ПАСПОРТ ДОСТУПНОСТИ объекта социальной инфраструктуры (ОСИ)

1.2. Адрес объекта: г. Томск, проспект Ленина 123

АКТ ОБСЛЕДОВАНИЯ объекта социальной инфраструктуры К ПАСПОРТУ ДОСТУПНОСТИ ОСИ

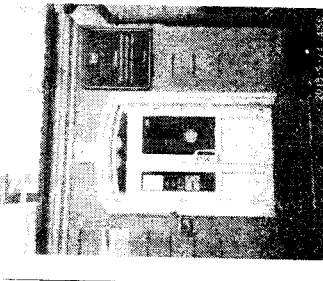
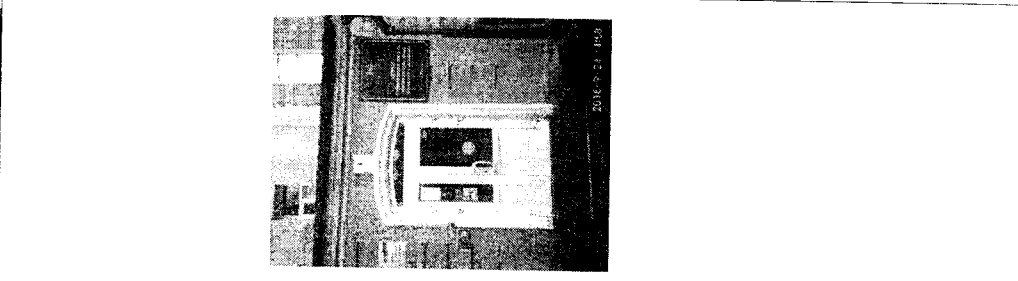
Отсутствует система средств информационной поддержки и навигации на всех путях движения, доступных для МПН на часы работы учреждения.

К.О.С.
 У.Г.

Текущий ремонт(Обеспечить системой средств информационной поддержки и навигации на всех путях движения, доступных для МПН на часы работы организации или учреждения)
Капитальный ремонт(Разместить тактильно-контрастные и информационные указатели)

2. Входа (входов) в здание

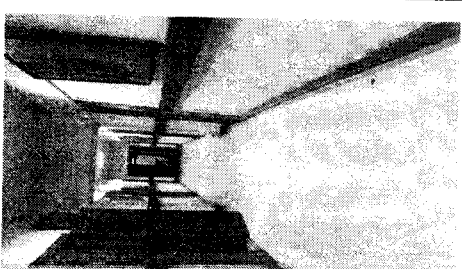
| 2.2 | Пандус (наружный) | нет |  | <p>Отсутствует тактильная информация об объекте и времени оказания услуг. Отсутствует знак доступности для инвалидов.</p> <p>Отсутствуют: радио-звуковой маяк со световой индикацией, знак доступности, кнопка управления дверью "Доступный вход", тактильная предупредительная разметка перед дверью. Кнопка вызова, должна быть контрастной по отношению к фасаду здания и иметь соответствующее обозначение.</p> | К.О | - | - |
| 2.3 | Входная площадка (перед дверью) | есть |  | <p>Отсутствует тактильная информация об объекте и времени оказания услуг. Отсутствует знак доступности для инвалидов.</p> <p>Отсутствуют: радио-звуковой маяк со световой индикацией, знак доступности, кнопка управления дверью "Доступный вход", тактильная предупредительная разметка перед дверью. Кнопка вызова, должна быть контрастной по отношению к фасаду здания и иметь соответствующее обозначение.</p> | С.Г.О | <p>Согласно СП 59.13330.2016 п. 5.1.3 Система средств информации поддержки должна быть обеспечена на всех путях движения, доступных для МГН на все время (в течение суток) эксплуатации учреждения или предприятия в соответствии с ГОСТ Р 51256 и ГОСТ Р 52875.</p> | <p>Текущий ремонт (Установить информационную табличку об объекте дублир.азбукой Брайля, для доступности объекта установить, знак доступности соответствующих категорий, установка радио-звукового маяка со световой индикацией для обеспечения доступа в помещении незрячему и слабовидящему, общая идентификация доступности здания для инвалидов. Кнопка "Доступный вход" для незрячих устройств выполнено с применением системы Брайля. Благодаря кнопке не нужно прилагать излишних усилий для открытия двери. Разместить тактильно-предупредительную разметку для идентификации двери и обеспечения безопасного передвижения незрячего человека.)</p> |

| 2.4 | Дверь (входная) перед тамбуром | Есть |  | Отсутствуют система «Доступный вход», световые маяки | К, О | <p>Система обеспечивает механическое управление дверью при нажатии на кнопку. Кнопки обладают тактильным эффектом с применением системы Брайля. Рекомендуются применение датчиков и сенсоров для автоматического управления дверью.</p> <p>Согласно п. 6.1.7 СП 59.13330.2016</p> | <p>Текущий ремонт(установить систему «Доступный вход», световые маяки)</p> |
| 2.4.1 | Дверь (входная) в помещение | есть |  | отсутствует система «Доступный вход» | К, О, С | <p>Система "Доступный вход" Согласно п. 6.1.5 СП 59.13330.2016</p> | <p>Текущий ремонт (установить систему «Доступный вход»)</p> |
| 2.5 | Тамбур | есть |  | Отсутствуют тактильные предупреждающие указатели, информация на пути следования к объекту. | С | <p>Согласно СП 59.13330.2016 п. 6.2.3</p> <p>Участки пола на путях движения на расстоянии 0,6 м перед дверными проемами и входами на лестницы, а также перед поворотом коммуникационных путей должны иметь</p> | <p>Текущий ремонт (оснащение системой средств навигации на всех путях движения, доступных для МГН – тактильной направляющей и предупредительной плитки или полосы)</p> |

| Наименование структурно- функциональной зоны | Состояние доступности* (к пункту 3.4 Акта обследования ОСИ) | Приложение | | Рекомендации по адаптации (вид работы)** к пункту 4.1 Акта обследования ОСИ |
|--|---|---------------|-----------|--|
| Входа (входов) в здание | ДП-И(У,О,Г) ДЧ-И(С,К); | | | Текущий ремонт |

3. Пути (путей) движения внутри здания (в т.ч. путей эвакуации)

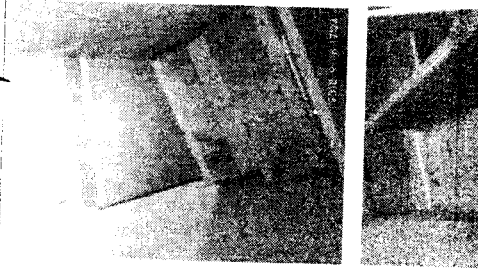
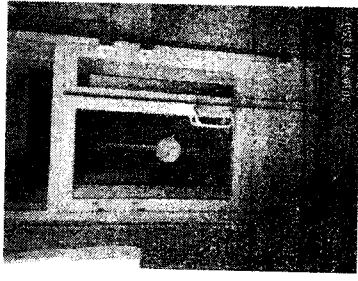
| № п/п | Наименование функционально-планировочного элемента | Наличие элемента | | | Выявленные нарушения и замечания | | Работы по адаптации объектов | |
|-------|---|------------------|------------|--|---|-----------------------------------|---|---|
| 3.1 | Коридор (вестибюль, зона ожидания, галерея, балкон) | есть | |  | Отсутствует информация о бегущая строка для оповещения всех категорий возникновения экстренной ситуации на объекте в целом (пожар, эвакуация) | С.Г | <p>Согласно СП 59.13330.2016 п. 6.5.3, 6.5.4, 6.5.7 Технические средства информирования, ориентирования и сигнализации, размещаемые в помещениях, предназначенных для пребывания различных категорий инвалидов и МПН, и на путях их движения, должны быть унифицированы и обеспечивать</p> | <p>Текущий ремонт (оснащение системой средств информационной поддержки и навигации на всех путях движения, доступных для МГН)</p> <p>Установить информационную бегущую строку на высоте 2 м от уровня пола, которая подключается к общей системе оповещения</p> <p>«СурдоЦентр», пожарной сигнализации.</p> <p>Индивидуальные решения с помощью ТСР</p> <p>(В зоне оказания услуг необходимо)</p> |

| <p>3.2 Лестница (внутри здания)</p> | <p>есть</p> | <p>Отсутствуют настенные опорные поручни на верхней или боковой, внешней по отношению к маршу, поверхности поручней перил должны предусматриваться рельефные обозначения этажей, а также предупредительные полосы об окончании перил. Перил лестницей</p> | <p>О,С</p> | <p>использовать видеоконфигурационные сетки для слабослышащих и поргнтивного видеувеличителя для слабовидящих)</p> |

| 3.3 | Пандус (внутри здания) | нет |  | предупредительные тактильные полосы. | |
| 3.4 | Лифт пассажирский (или подъемник) | нет | | Отсутствует доступность второго этажа для инвалидов на кресле-коляске | <p>Доступность всех уровней здания для инвалидов-колясочников обеспечивается индивидуальным решением с помощью ТСР, мобильных лестничным подъемником</p> <p>Индивидуальное решение с ТСР(мобильный лестничный подъемник)</p> |

| 3.5 | Дверь |  | Отсутствуют тактильная предупредительная разметка перед дверью, устройство, обеспечивающее задержку закрытия двери (доводчик) | К,О,С, Г,У. | <p>Согласно п. 5.1.10 СП 59.13330.2016 Таблица Б.1 СП 136.13330.2012 (09.09.2016 Изменения №1, должна быть нанесена тактильно-предупредительная разметка для идентификации двери и обеспечения безопасного передвижения незрячего человека.</p> <p>Согласно п. 6.1.7 СП 59.13330.2016 доводчик обеспечивает автоматическую задержку закрытия двери не менее 5 секунд, для обеспечения безопасности движения МГН.</p> | <p>Текущий ремонт (оснащение системой средств информационной поддержки и навигации на всех путях движения, доступных для МГН)</p> <p>Капитальный ремонт (дооборудовать двери доводчиками)</p> |
| 3.6 | Пути эвакуации (в т.ч. зоны безопасности) |  | Зоны безопасности не предусмотрены тактильные и предупредительные светящиеся в темноте указатели на лестничных маршах и поручнях на путях эвакуации | К,О,С Г,У. | <p>Согласно СП 59.13330.2016 п. 6.2.8 На проступях краевых ступеней лестничных маршей должны быть нанесены одна или несколько противоскользящих полос, контрастных с поверхностью ступени, как правило, желтого цвета, общей шириной 0,08-0,1 м...Перед открытой лестницей за 0,8-0,9 м следует предусматривать</p> | <p>Текущий ремонт(Оборудовать проступни краевых ступеней тактильными предупредительными и светящимися в темноте указателями, поручни на путях эвакуации окрасить краской светящейся в темноте)</p> |

Текущий ремонт (оснащение системной средств навигации на всех путях движения, доступных для МГН)
Капитальный ремонт (дооборудовать лестницы настенным поручнем)

Согласно СП 59.13330.2016 п. 6.2.8
 Перед открытой лестницей за 0,8-0,9 м следует предусматривать предупредительные тактильные полосы шириной 0,3-0,5 м.
